Nasz znak: ZOZ.XI.5/272/3/2-1/24

DOTYCZY: Zapytań do postępowania prowadzonego w trybie przetargu nieograniczonego nr 3/24/ZP na „**Zakup wraz z dostawą sprzętu medycznego I**”

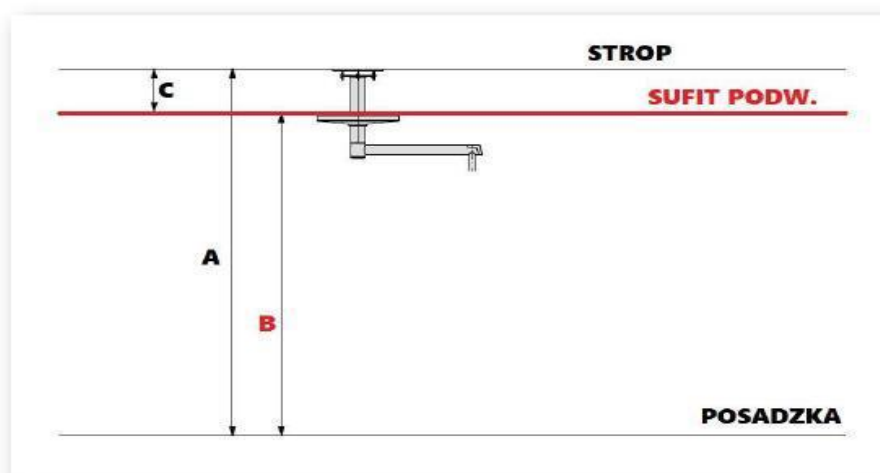
Zwracamy się z prośbą do Zamawiającego o podanie z jakiego materiału wykonany jest sufit – strop, na którym będzie dokonany montaż lampy.

Odpowiedź: Sufit wykonany jest z podwieszanych metalowych modułów perforowanych o wymiarach 58 x 56 cm / do niego nie będzie montowana lampa. Montaż lampy ma być wykonany na starym module podwieszenia, który jest przytwierdzony do stropu, znajdującego się nad sufitem.
